CONCEPTO TÉCNICO DE REVISIÓN DE ESTUDIO PARTICULAR DE AMENAZA Y RIESGO POR FENÓMENOS DE REMOCIÓN EN MASA EN FASE II	Código:	GPR-FT-07
		Versión:	03
		Código Documental:

1.1 CONCEPTO TÉCNICO No. CT:	6055
1.2 ÁREA:	TÉCNICA Y DE GESTIÓN
1.3 COORDINACIÓN:	INVESTIGACIÓN Y DESARROLLO
1.4 RADICADO FOPAE:	2010ER18515
1.5 RESPUESTA OFICIAL No.	RO-45709

2.1 SOLICITANTE:	Curaduría Urbana No. 3
2.2 PROYECTO:	Bosque Vista Real
2.3 LOCALIDAD:	2. Chapinero
2.4 UPZ:	90. Pardo Rubio
2.5 BARRIO O SECTOR CATASTRAL:	Ingemar
2.6 DIRECCIÓN:	Transversal 1 Este No. 54 A -04
2.7 CHIP:	*
2.8 ÁREA (Ha):	*
2.9 FECHA DE EMISIÓN:	18 de enero de 2011
2.10 EJECUTOR DEL ESTUDIO:	Alfonso Uribe S. y Cía. S.A. Estudios de Suelos

5. PRIMERA REVISIÓN DEL ESTUDIO - Concepto Técnico No. CT-6055 (Fecha Enero / 2011)

Figura 1. Localización General Aproximada del Proyecto "Bosque Vista Real", en el Plano Normativo de Amenaza por Remoción en Masa del POT (Decreto 190 de 2004).

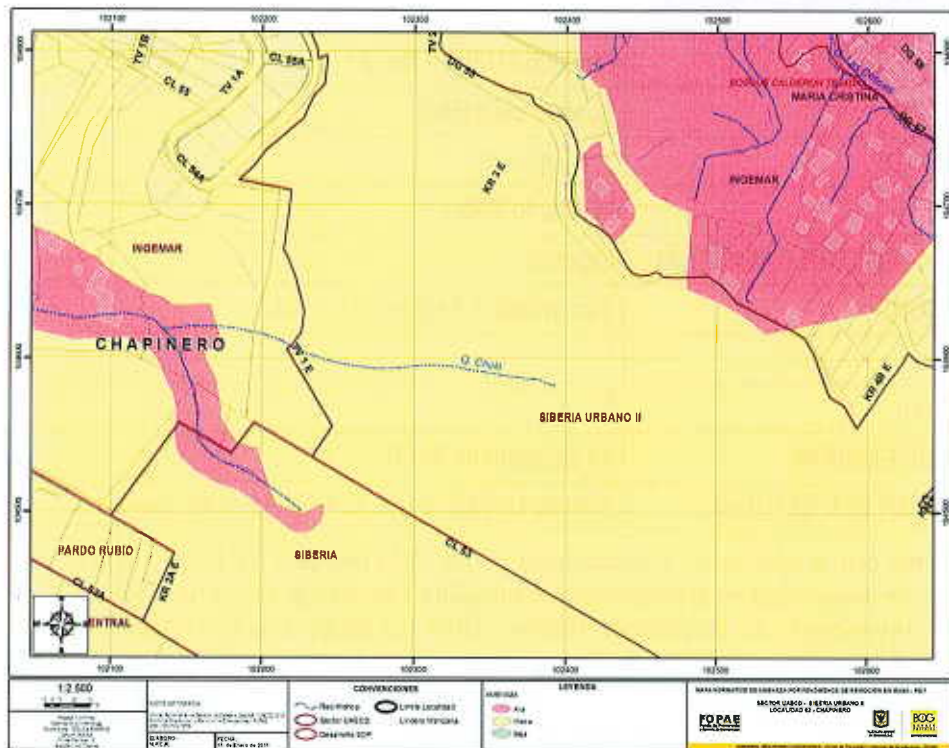
En la Figura 1 se presenta la localización general del proyecto "Bosque Vista Real" en el mapa de amenaza por remoción en masa del POT. El citado proyecto se encuentra ubicado de acuerdo con la información proporcionada por el oficio enviado por la Curaduría en el predio con nomenclatura Transversal 1 Este No. 54 A - 04 de la Localidad de Chapinero, al oriente del Distrito Capital. El proyecto se ubica aproximadamente entre las siguientes coordenadas planas:
